RESPUESTAS A LA NOTA DE REQUERIMIENTOS

DEIA-DEEIA-AC-0052-0403-2020

Proyecto de energía solar fotovoltaica

“CHUMICAL 1”

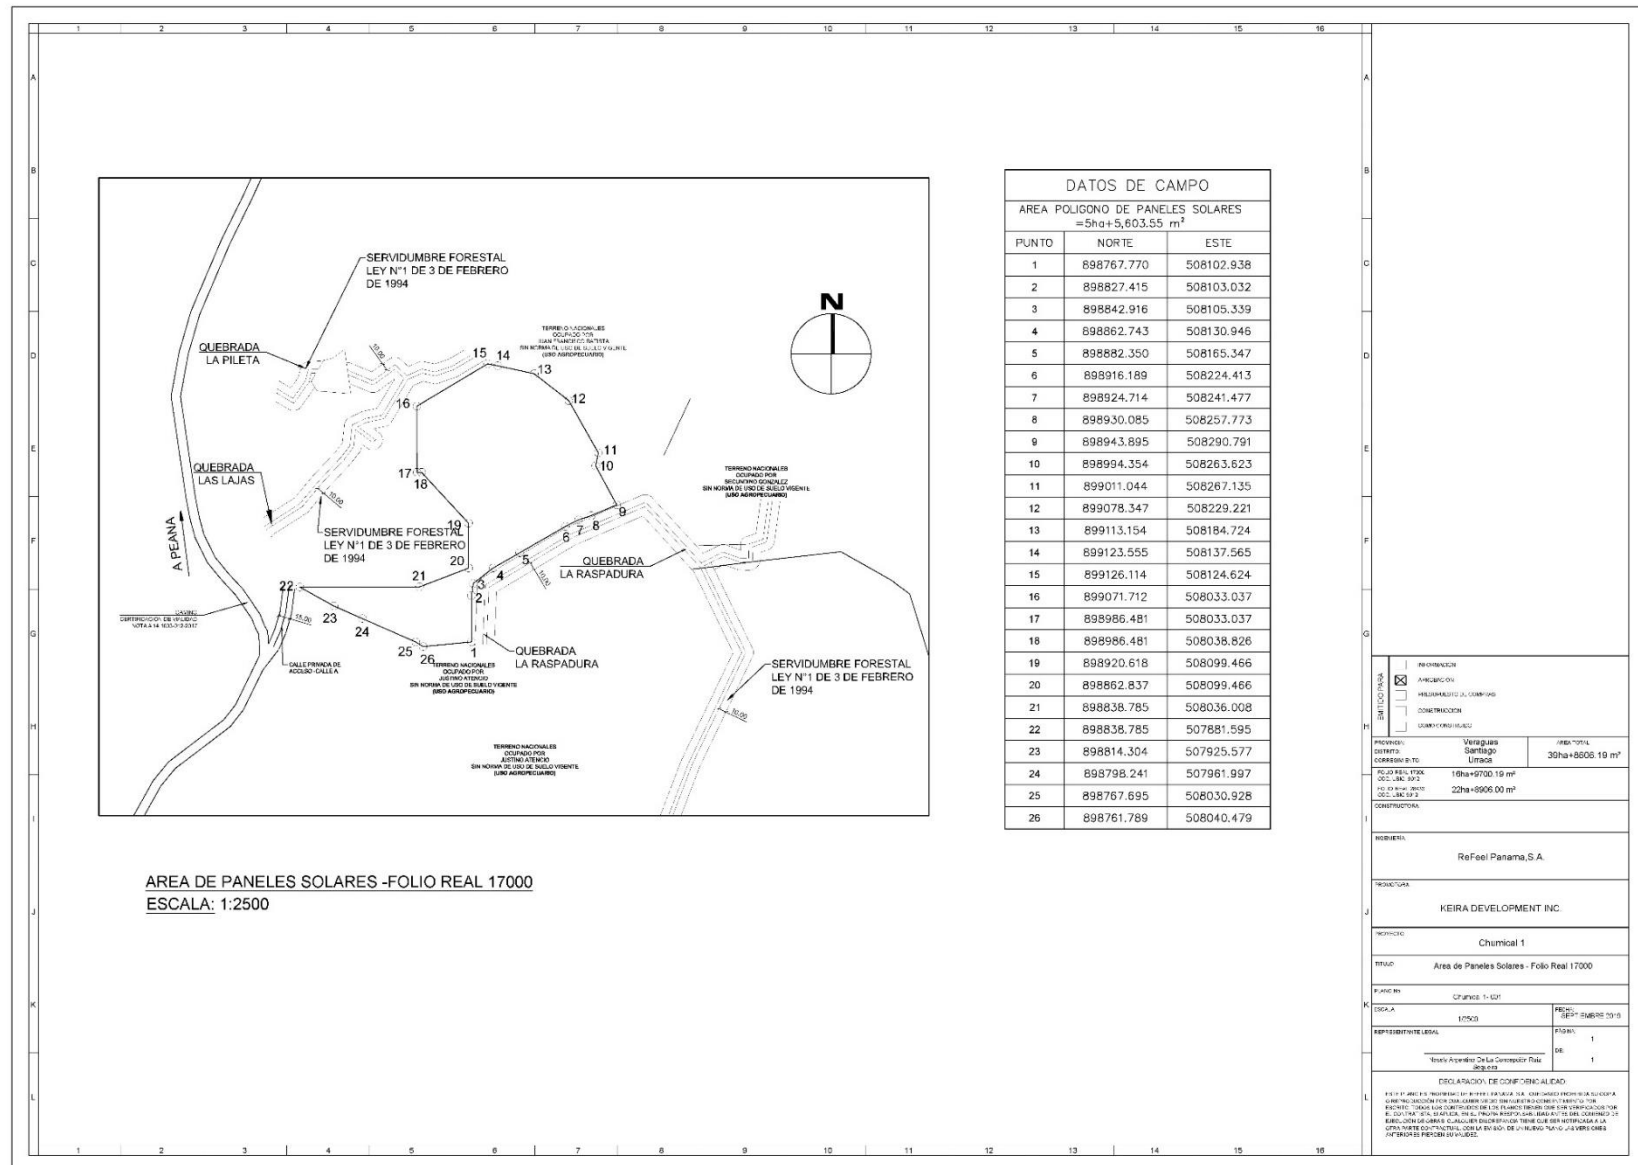
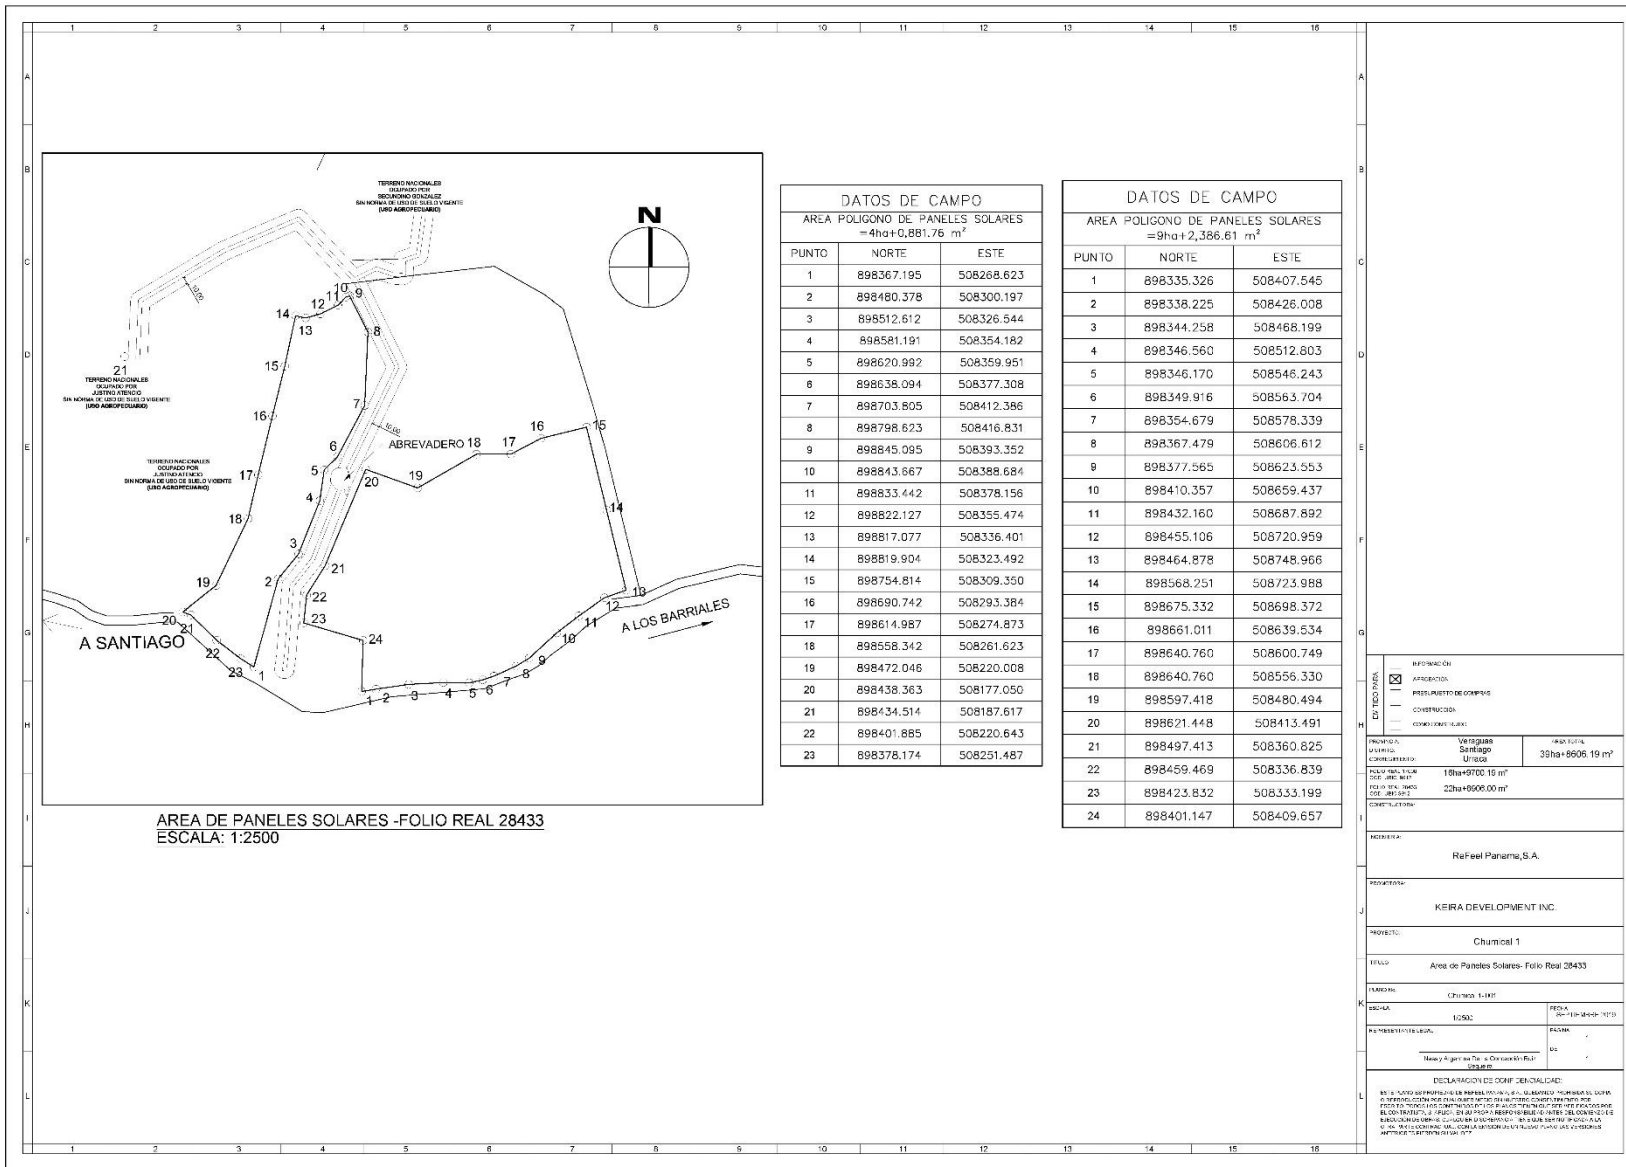
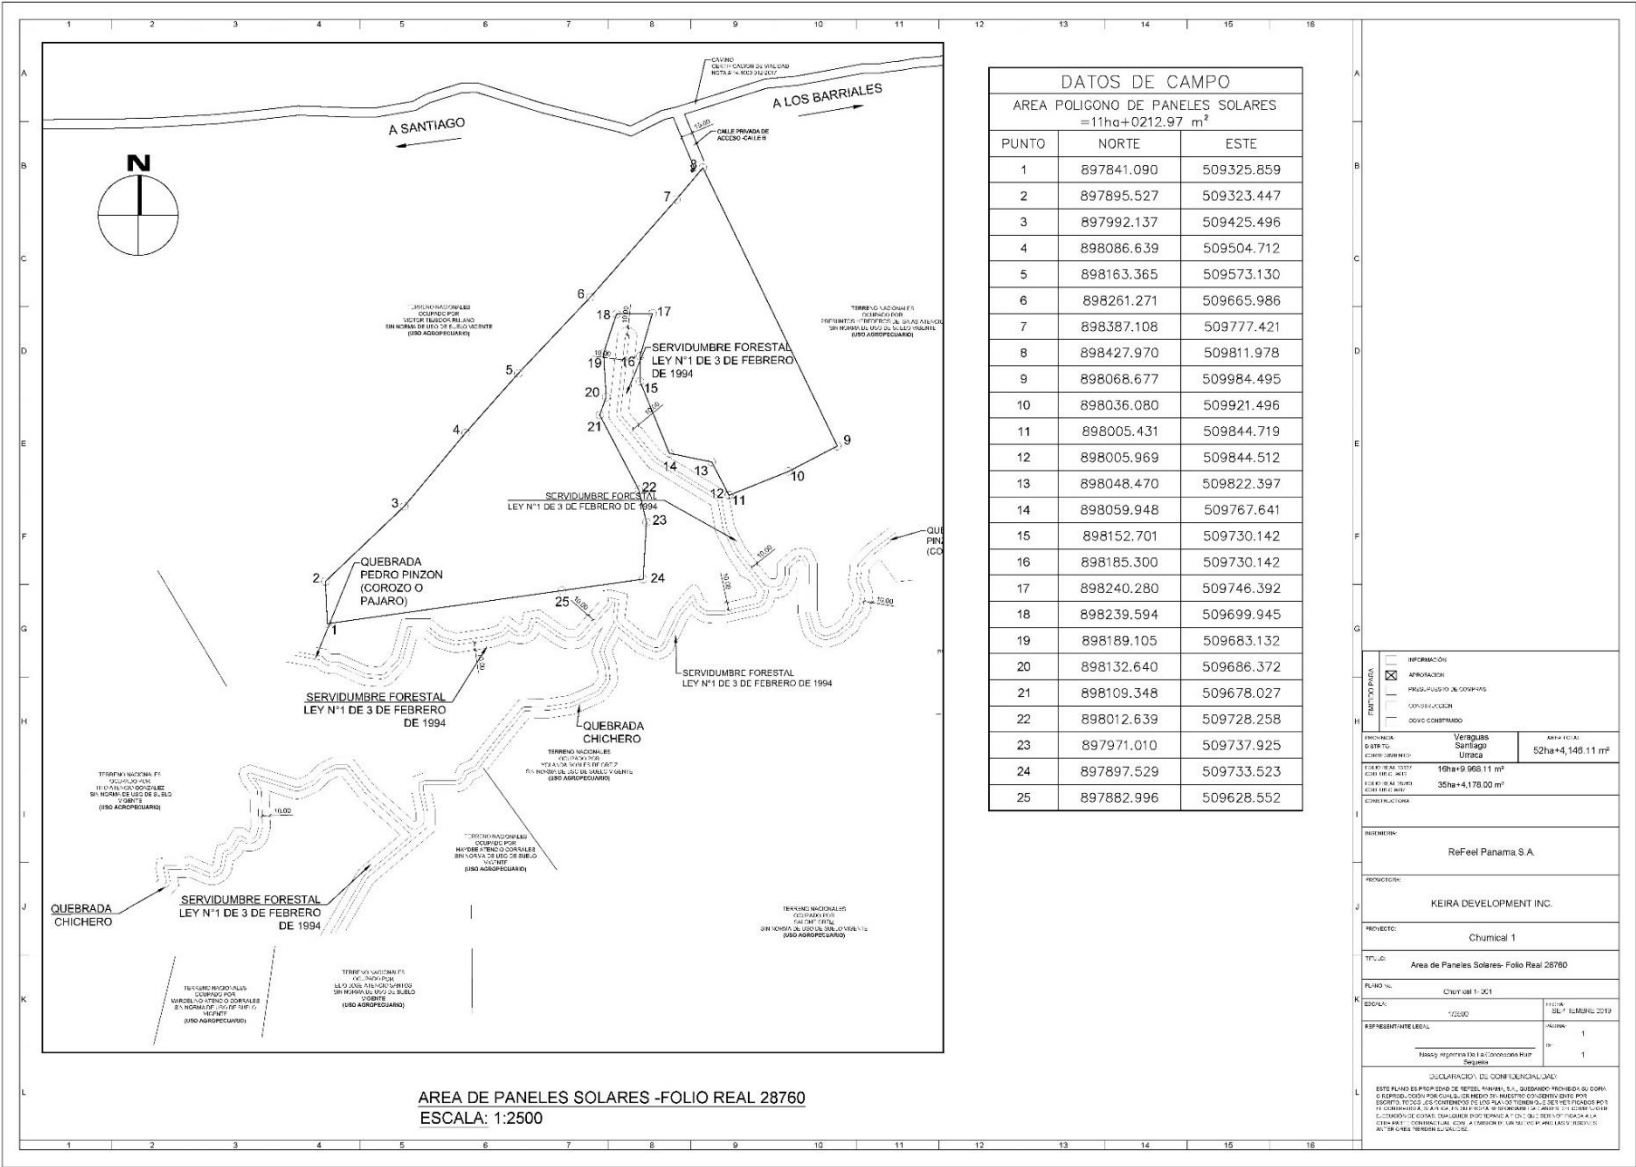
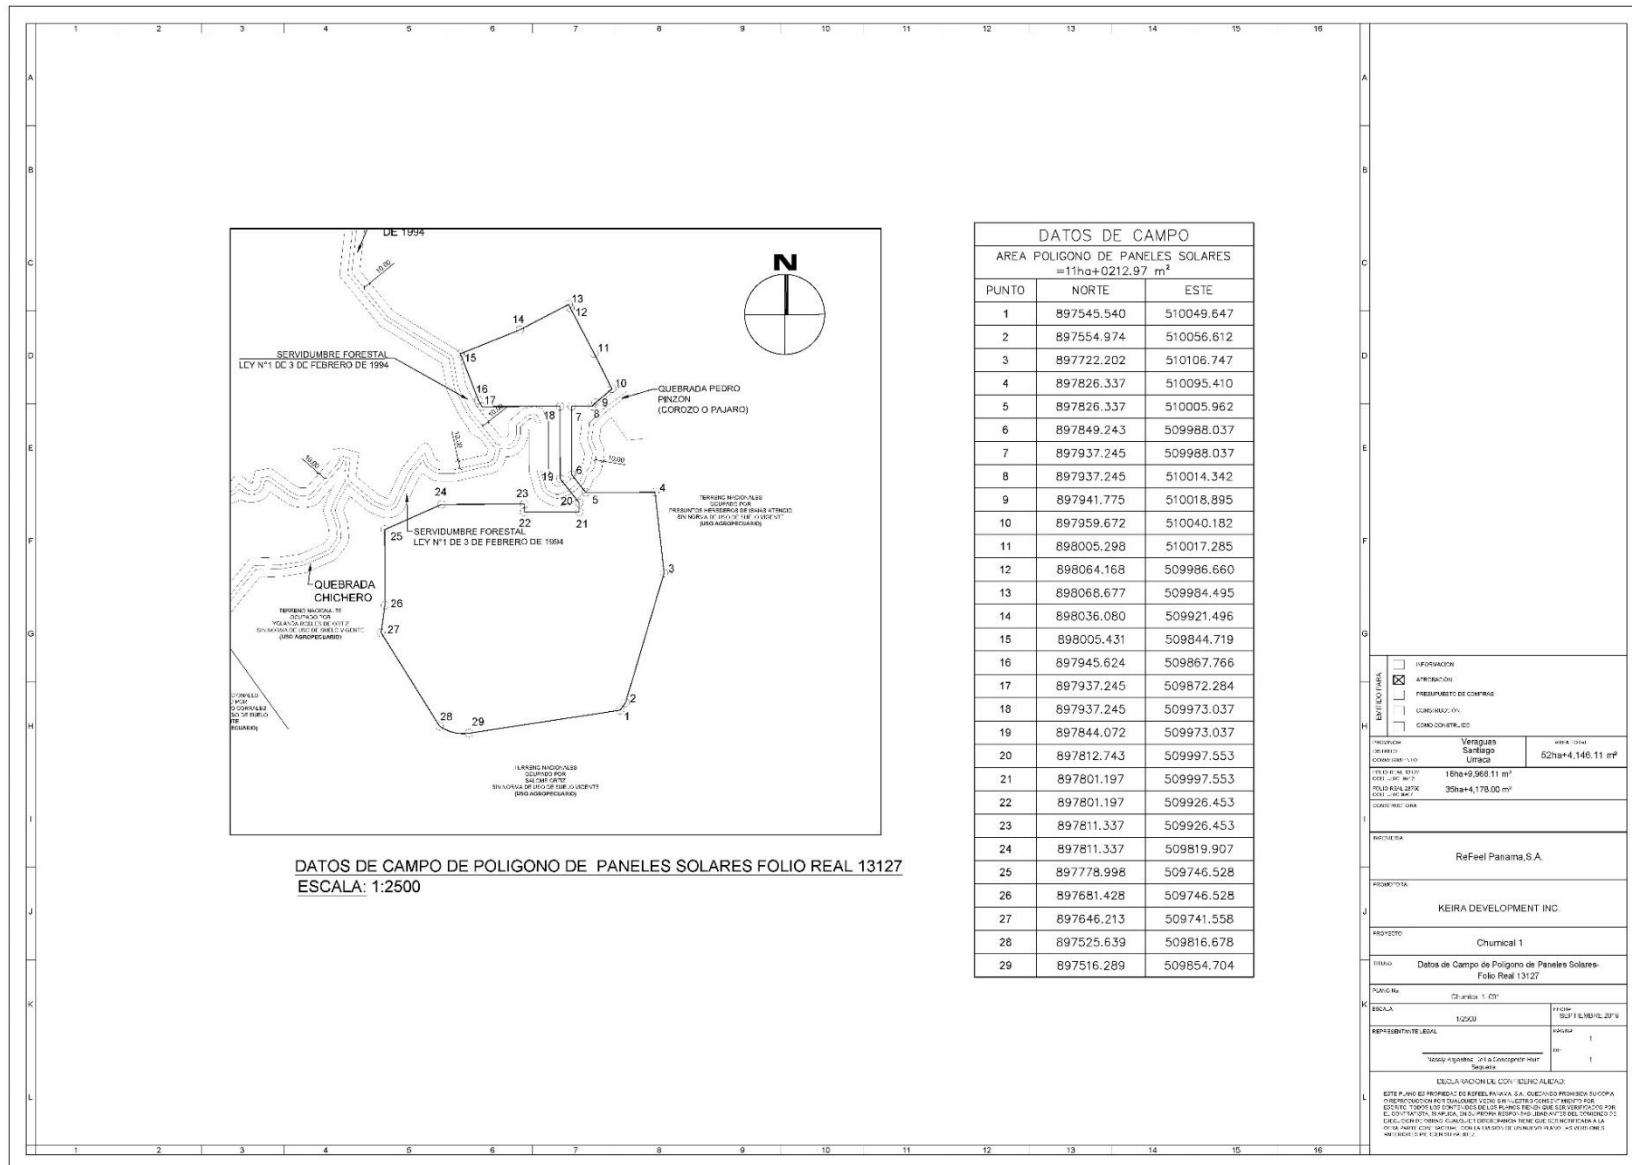
PREGUNTA 3a: Presentar coordenadas de las áreas de las Fincas 13127, 1700, 28433 y 28760 a utilizar exclusivamente para la instalación de los paneles.

Se adjuntan planos con las áreas previstas exclusivamente para la instalación de los paneles. Cabe subrayar que, para garantizar el tránsito entre los subcampos y hasta que se desarrollen los estudios definitivos de ejecución, vemos necesario que se licencie el área completa de las fincas para garantizar su disponibilidad para el desarrollo del proyecto.
